监 理 通 知 单

工程名称：智慧能源偏关 9.95 万千瓦风电项目

编号：PGFD-ZL-ZHJL-014

事由：关于升压站生产控制楼脚手架搭设问题事宜

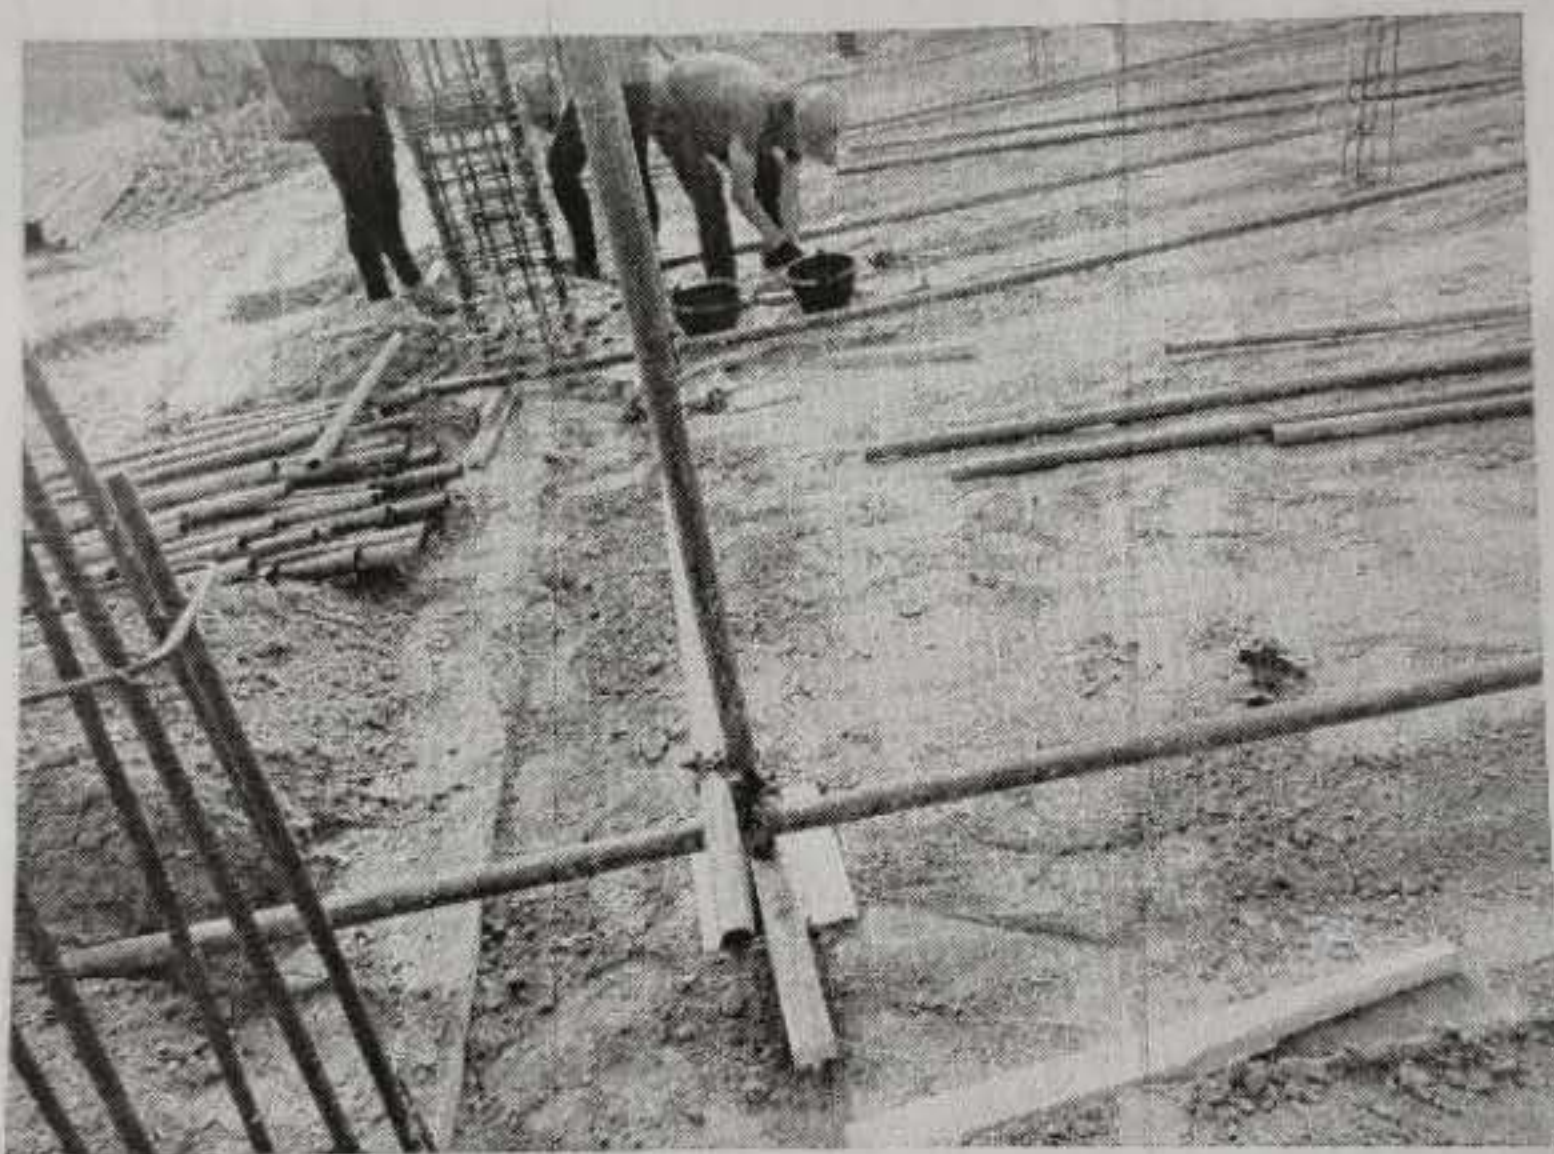
1、监理人员巡视现场检查时发现升压站生产控制楼脚手架搭设不符合 JGJ130-2011 要求。

以上问题要求施工单位立即整改，整改完成报监理项目部验收。
